RESOLUCIÓN No. 781
27 de marzo de 2026

POR LA CUAL SE MODIFICA UN PERMISO DE VERTIMIENTOS DE AGUAS RESIDUALES DOMÉSTICAS – ARD Y SE TOMAN OTRAS DETERMINACIONES

Imagen 4: Memorias técnicas del pozo de absorción construido en la Estación GNC de Surcolombiana de Gas - SURGAS S.A.E.S.P.

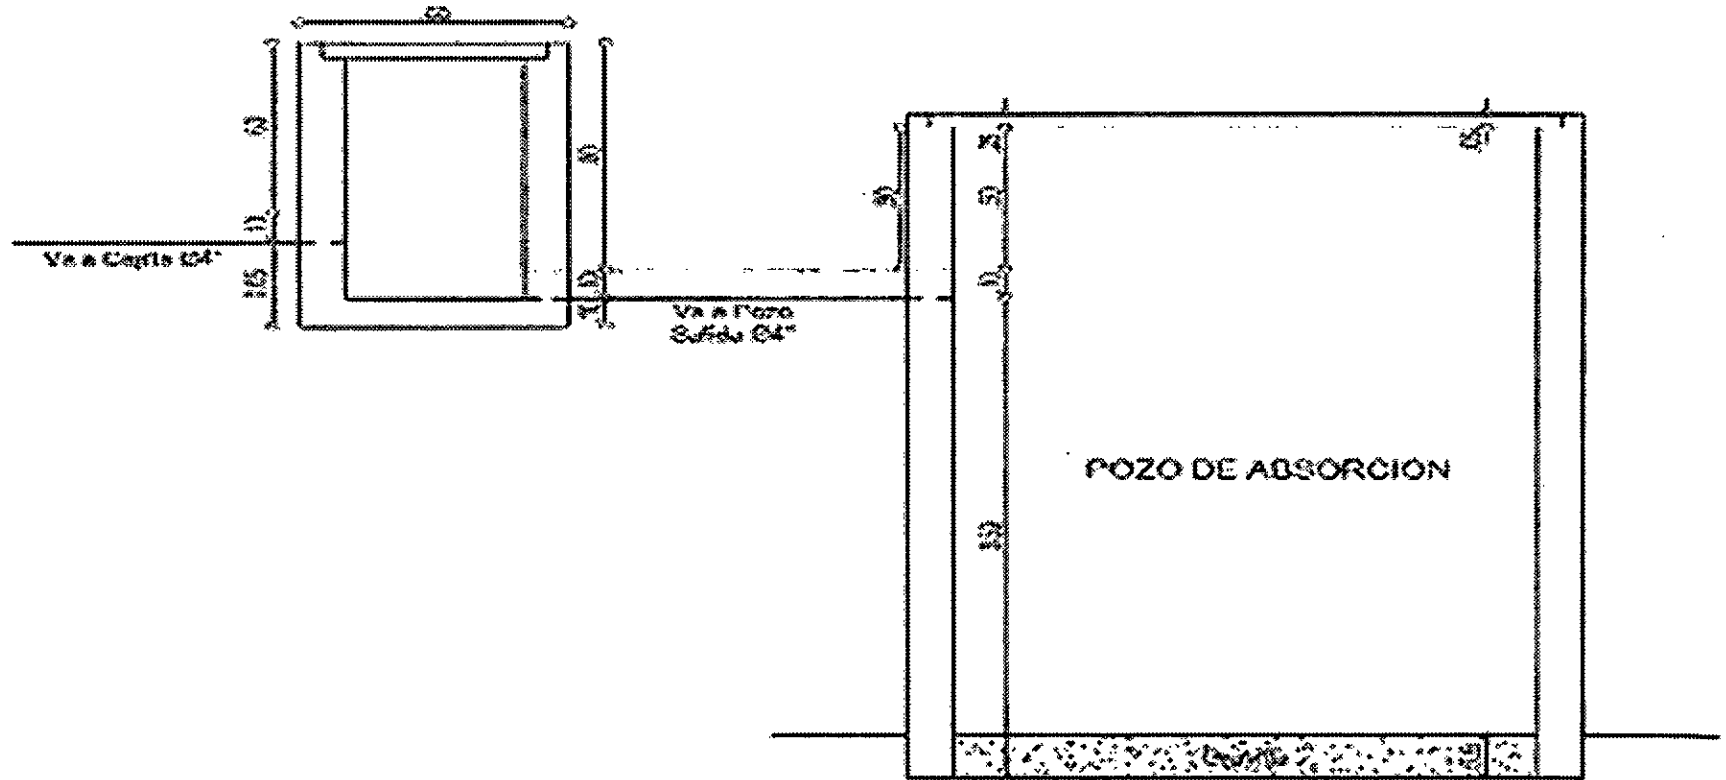
En el documento denominado "EVALUACION AMBIENTAL DEL VERTIMIENTO" numeral "2.1. Diseño del sistema de tratamiento - Pozo de Absorción" entregado mediante radicado CAM No. 2025-E 32699 del 22 de diciembre de 2025, se relaciona que la fuente receptora es un pozo de absorción que se ubica en las coordenadas planas E867692 N823380 (N2° 59' 54.00" W75° 16' 3.3."), que cuenta con una tapa metálica de 0.8 metros de diámetro y se encuentra construido de forma cilíndrica con material de mampostería y ladrillo macizo, con un diámetro interno 1,5 m, una profundidad de 3,3 m hasta la cota inferior del tubo de entrada y un lecho filtrante de gravilla de 1 a 2" de diámetro a una altura de 0,5 metros.

Sin embargo, durante la visita de inspección ocular se idéntico que la descarga de aguas residuales domésticas se realizara en las coordenadas planas E867690 N823375 (N2° 59' 53.8" W75° 16' 3.34"), sobre el pozo de absorción, mencionado anteriormente.

Foto 5: Evidencia fotográfica de la parte interior de la cajilla de ingreso del sistema de tratamiento de aguas residuales domésticas – ARD, construido en la Estación GNC de Surcolombiana de Gas - SURGAS S.A.E.S.P

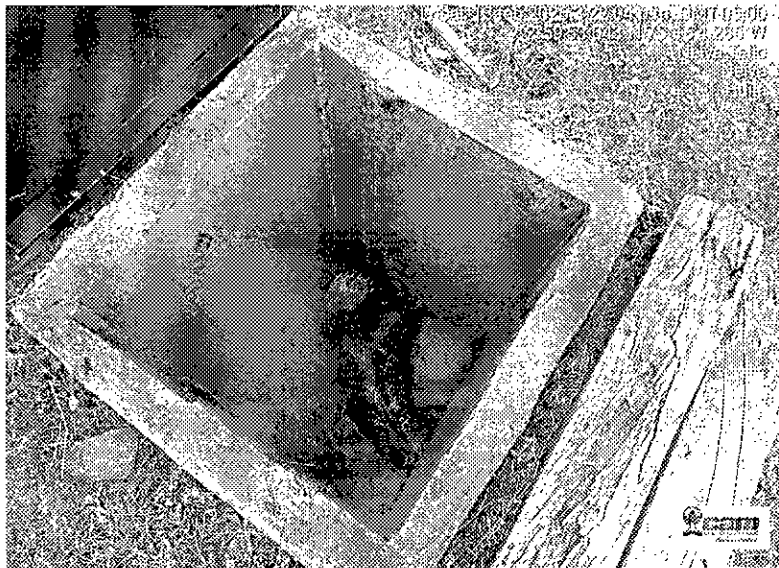
En la Estación GNC de Surcolombiana de Gas - SURGAS S.A.E.S.P, se cuenta con dos cajillas que se ubican en las coordenadas planas E867661 N823352 (N2° 59' 53.043" W75° 16' 4.286"), la cual se encarga de coleccionar las aguas residuales domésticas – ARD, provenientes de las oficinas administrativas y operativa (oficina del celador de la planta) para posterior conducir las hacia la cajilla de ingreso del sistema de tratamiento de aguas residuales domésticas – STARD.

Foto 6: Evidencia fotográfica de la parte interior de la cajilla de ingreso del sistema de tratamiento de aguas residuales domésticas – ARD, construido en la Estación GNC de Surcolombiana de Gas - SURGAS S.A.E.S.P

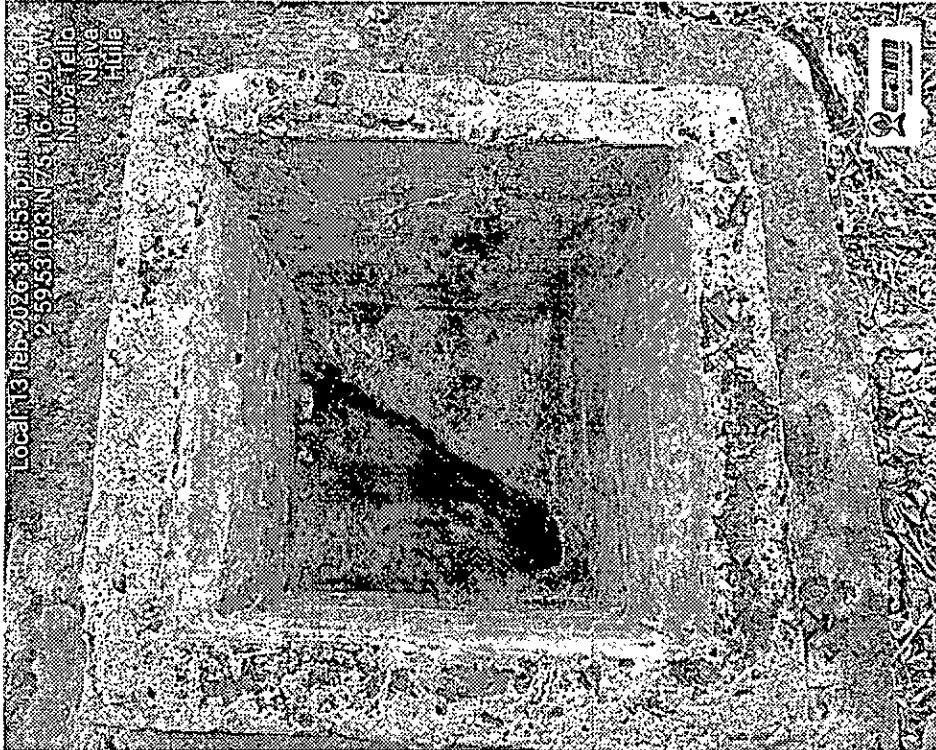
Esta segunda cajilla se encarga de coleccionar las aguas residuales domésticas – ARD, provenientes de la Estación GNC de Surcolombiana de Gas - SURGAS S.A.E.S.P, la cual ubica en las coordenadas planas E867660 N823351 (N2° 59' 53.033" W75° 16' 4.296"), para posterior conducir las hacia el tanque séptico.

Imagen 6: Captura de pantalla del diagrama del sistema de tratamiento de aguas residuales domesticas - STARD

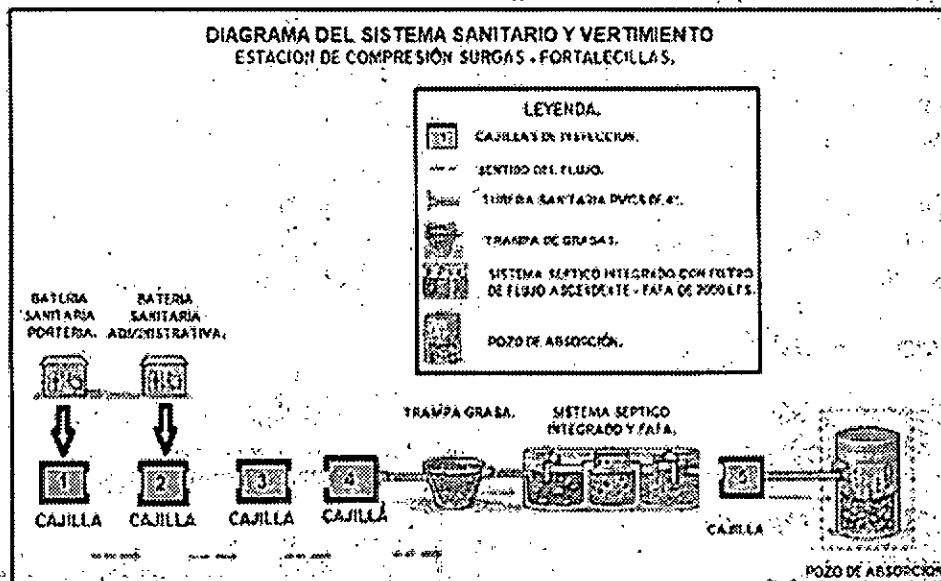
De acuerdo con el plano y las medidas suministradas, las cajillas presentan dimensiones aproximadas (largo x ancho x altura):
